En juillet 2021, le dossier soumis à enquête publique par la sprl *Les Arcades* (avenue de la Gare, 18 à B - 4960 Malmedy) concernait l'ajout d'un étage sur le toit plat de l'annexe existante. Ce dossier comportait une Notice d'évaluation des incidences sur l'Environnement, mais sans étude d'ensoleillement. Or le Code wallon de l'environnement précise, dans son article D.66 § 1er, que le contenu minimum de cette Notice a pour but « *compte tenu des caractéristiques du projet et de sa localisation, d'identifier, décrire et évaluer de manière appropriée les incidences directes et indirectes du projet* » sur une série de facteurs et plus particulièrement sur l'énergie, comme, par exemple, la production d'électricité des panneaux photovoltaïques de la maison voisine (Fig. 1 et 2)

2. Avis sur l'étude d'ensoleillement

Fig. 3. Ensoleillement des panneaux photovoltaïques et de la véranda du n° 50 en fonction de l'extension en hauteur de l'annexe de la sprl *Les Arcades*.

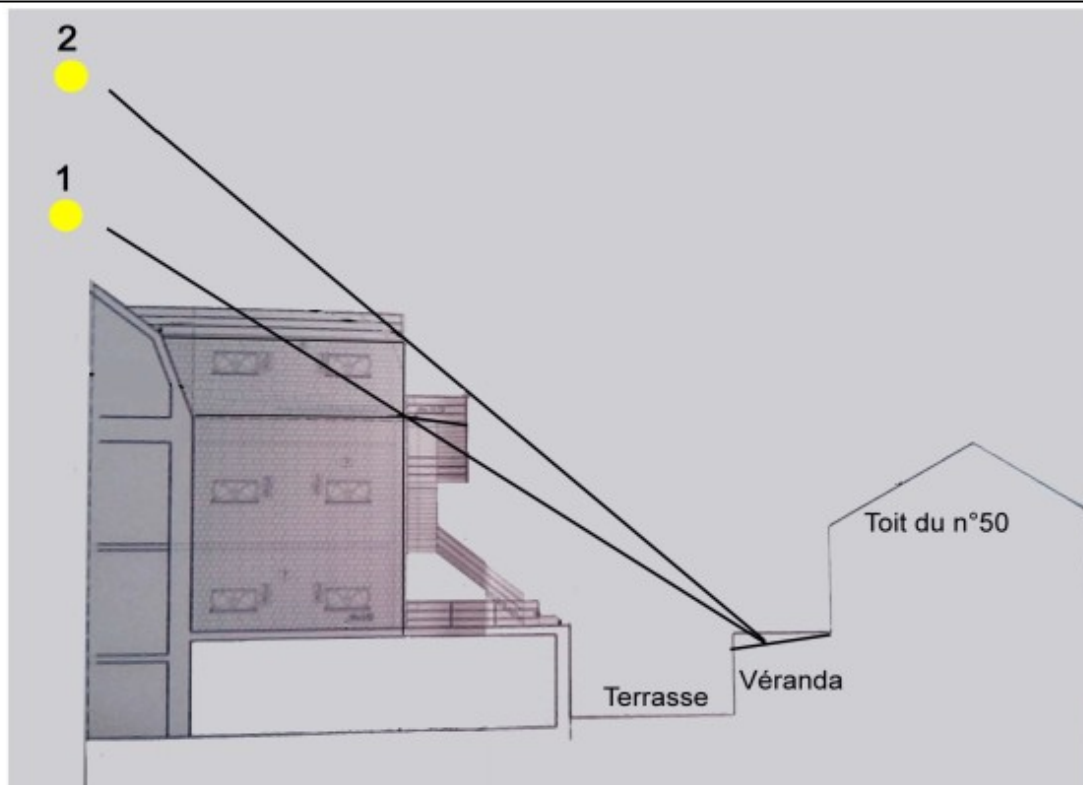
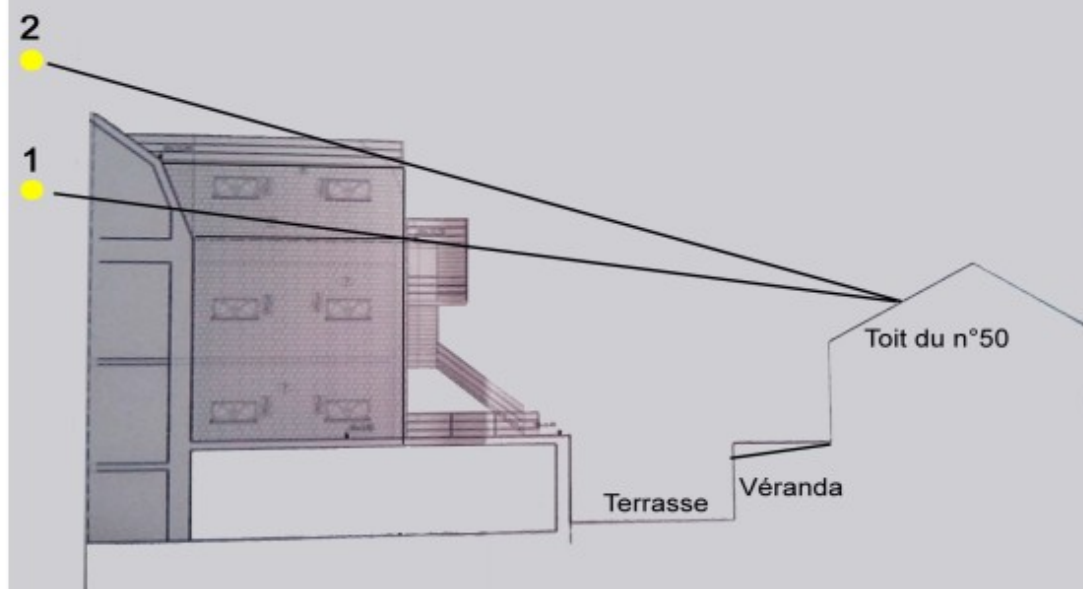
- En position **1** (hauteur actuelle de l'annexe), les rayons du soleil atteignent les panneaux photovoltaïques et le toit de la véranda.
- En position **2**, après exhaussement d'un étage de l'annexe, il faudra attendre que le soleil soit plus haut dans le ciel pour que ses rayons atteignent à nouveau ces panneaux (figure du haut) ou cette véranda (figure du bas). Le rendement de cette installation photovoltaïque sera réduit et l'ensoleillement de la véranda sera plus faible.

Le rehaussement de l'annexe existante (elle atteindra 13m45) va encore accroître les problèmes que posent déjà la hauteur actuelle de cette annexe (voir Fig. 3). Il en résultera une perte de la production d'électricité des panneaux photovoltaïques, qui alimentent la pompe à chaleur installée en août 2021 au n° 50. Cette perte, l'auteur de l'étude d'ensoleillement ne l'a pas quantifiée.

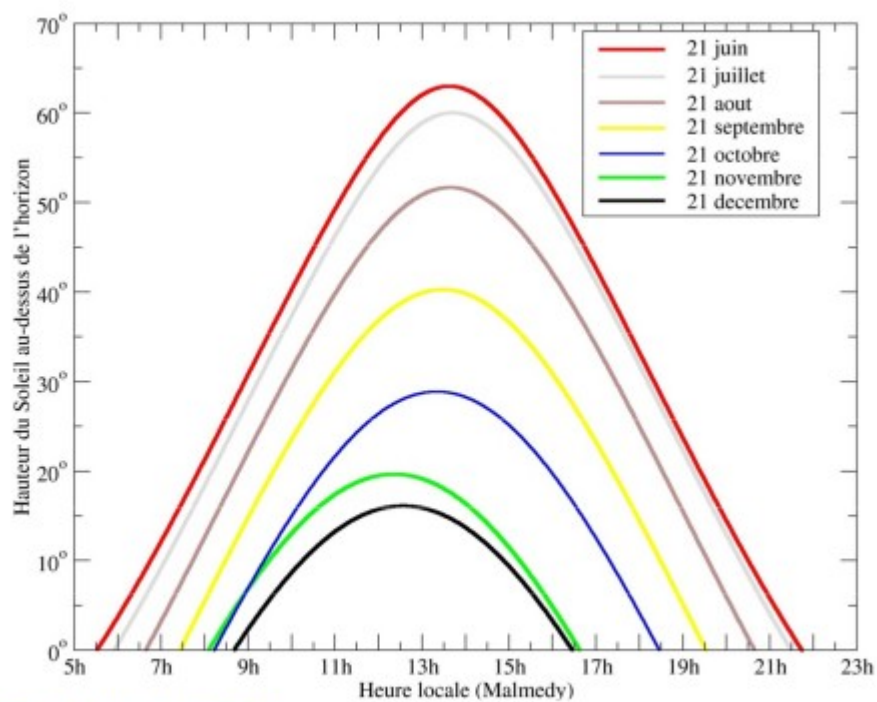
✓ Cette « étude » est incomplète , en ce qu'elle :

- Ne communique pas la référence du logiciel utilisé pour la réaliser, ni sa version, ni les paramètres retenus lors de son utilisation ;
- Ne fournit pas la référence de la base de données astronomiques contenant les tables relatives aux levers et couchers du soleil ;
- N'indique pas si des correctifs ont été apportés en fonction des heures du lever et du coucher du soleil en fonction de la latitude et de la longitude ;
- Ne fournit sur les figures aucune donnée astronomique relative à la hauteur du soleil, de sorte qu'il n'est pas possible de les vérifier ;
- Ne précise pas les points cardinaux permettant d'orienter ses figures, ni les n° des maisons impactées par le projet ;
- Ne comporte aucune discussion des résultats, ni aucune conclusion.

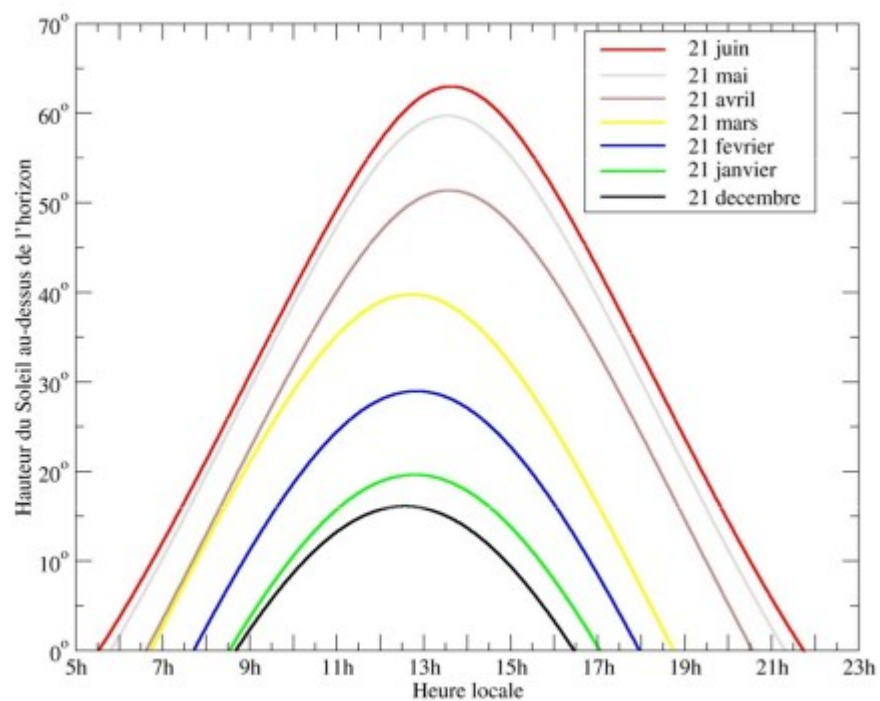
✓ Cette « étude » comporte d'importantes erreurs

Dans sa lettre du 18 novembre 2021, l'auteur de l'étude d'ensoleillement considère qu'il s'agit "*de l'analyse de l'ensoleillement (...) vers 11h00*" mais sur toutes les "photos" des plans modifiés du 19 novembre, il est question de l'analyse de "*l'ombrage existant (...) à 12h00*"... De plus, ces "photos" présentent l'ombrage existant en décembre, mars, juin et septembre. Le jour n'étant pas précisé, cet ombrage ne peut évidemment pas correspondre "*aux solstices et équinoxes*". L'élévation et l'azimut du soleil varient en effet non seulement avec l'heure, mais aussi avec le jour considéré, comme le montrent les Fig. 4a et 4b. De plus, sur ces "photos" (en réalité, des images en 3 D), on ne trouve aucune coordonnée géographique. C'est une autre lacune, qui traduit le manque de rigueur de cette "étude".

Fig. 5 a. Variation de la production solaire au cours du mois de décembre 2021.

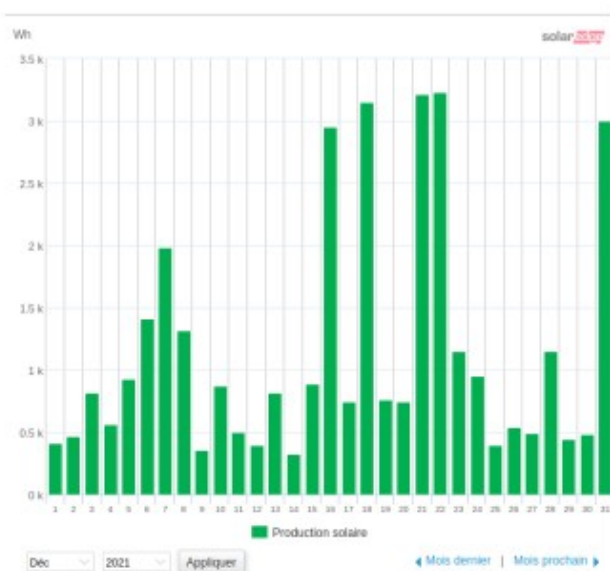
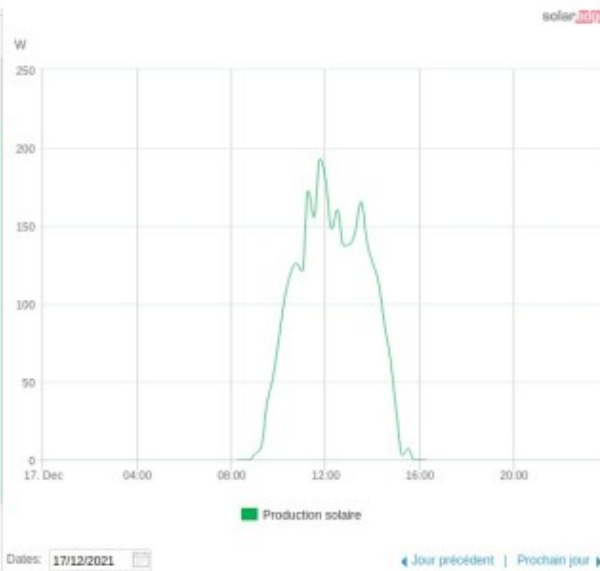
En décembre, la production solaire des panneaux photovoltaïques concernés par le projet semble nulle sur le document qualifié d'« *Etude d'ensoleillement* » dans le dossier de la sprl *Les Arcades*. Cela ne correspond pas du tout aux données factuelles (Fig. 5).

Fig. 6. Une autre solution pour accroître la capacité d'accueil des Arcades.

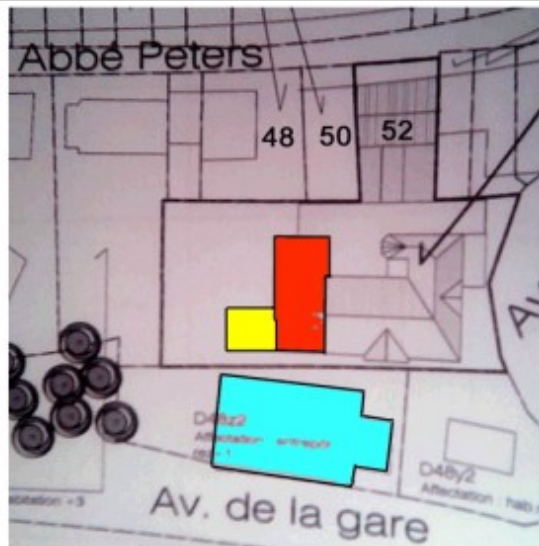
Le projet d'extension de l'Annexe des Arcades, tel qu'il se présente actuellement, n'est dès lors pas acceptable. Mais, il est possible de le corriger pour prendre en compte l'ensoleillement des propriétés voisines. Les 6 chambres de l'extension proposée pourraient être construites à côté de l'annexe actuelle, sur 3 niveaux et à raison de 2 par niveau (Fig. 6) et, si possible en ossature bois, une solution présentant des qualités parasismiques et écologiques (le bois stocke le CO₂).

En rouge : l'annexe actuelle; *en jaune* : son extension possible pour les 6 chambres.

En bleu : une réserve foncière appartenant à la sprl.
